# INFO VÉHICULE

## Opel Corsa-D

### Bruit strident provenant du compartiment moteur

Schéma 1

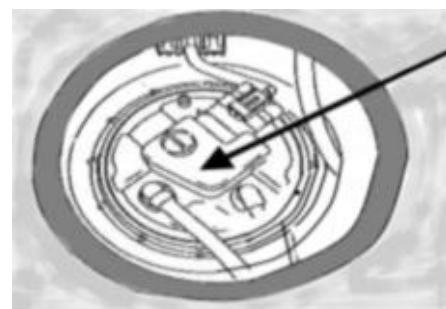
Ces véhicules devraient normalement être équipés de la pompe à carburant, référence de production 13252214 (référence pièce de rechange : 93190773). Pour la position de la référence, voir flèche sur le schéma 1. Remplacer la pompe à carburant si celle installée comportait la référence de production 13252213.

- Démontez l'assise de la banquette arrière.
- Relever le revêtement feutre/le couvercle d'inspection (voir figure 1).
- Vérifier la référence pièce de la pompe à carburant et, le cas échéant, remplacer la pompe à carburant et le joint.
- Vérifier la référence pièce de la conduite de carburant et la remplacer le cas échéant.
